# 建设项目环境影响报告表

项目名称：信阳市运输集团有限责任公司罗山客  
运公司加油站项目

## 环境影响评价报告修改确认表

## 环境影响报告表技术评审意见

本项目水平衡关系见图 5。

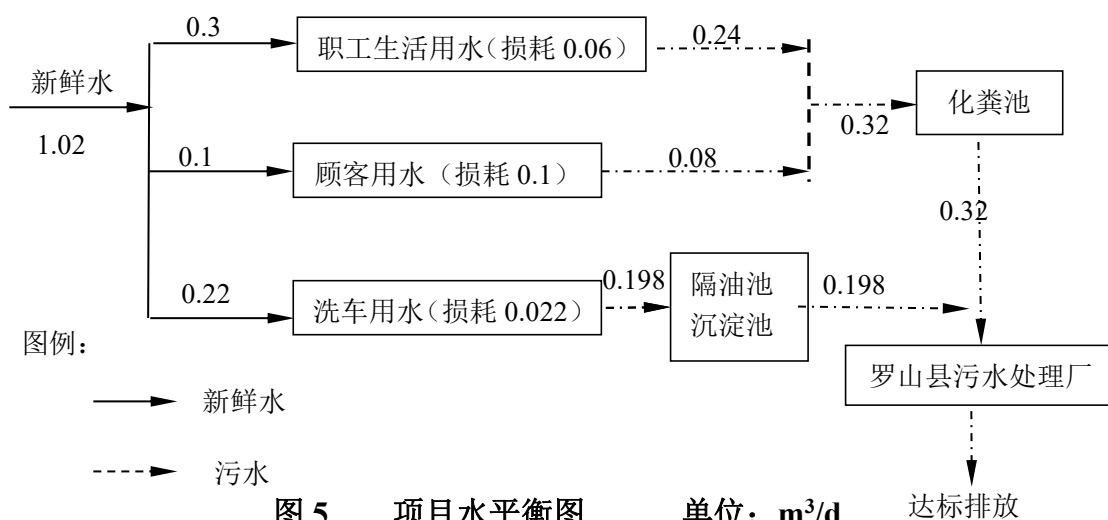
项目名称：信阳市运输集团有限责任公司罗山客运公司加油点项目			
项目负责人	徐邦玉	项目编写人员	徐邦玉
修改内容简述：			
	专家意见		修改情况
1	细化厂址及建设地区环境状况调查，细化地表水环境情况介绍。		已细化厂址及建设地区环境状况调查，完善地表水环境情况介绍，详见 P12-P14。
2	校核项目水平衡图；完善项目环境风险影响分析		项目水平衡图已校核，详见 P33；项目环境风险影响分析已完善，详见 P57-65。
3	完善项目环保投资、验收一览表及相关附图附件。		已补充完善，详见 P67-P68 及相关附图附件。
以上修改以“宋体+Times New Roman+下划线”形式予以标注			
			签名：徐邦玉 日期：2020.12.31
评审专家组组长意见：			
已修改完善，可上报			
			签名：孙建国 日期：2020年12月31日

- 1、细化厂址及建设地区环境状况调查，细化地表水环境情况介绍。
- 2、校核项目水平衡图；完善项目环境风险影响分析。
- 3、完善项目环保投资、验收一览表及相关附图附件。
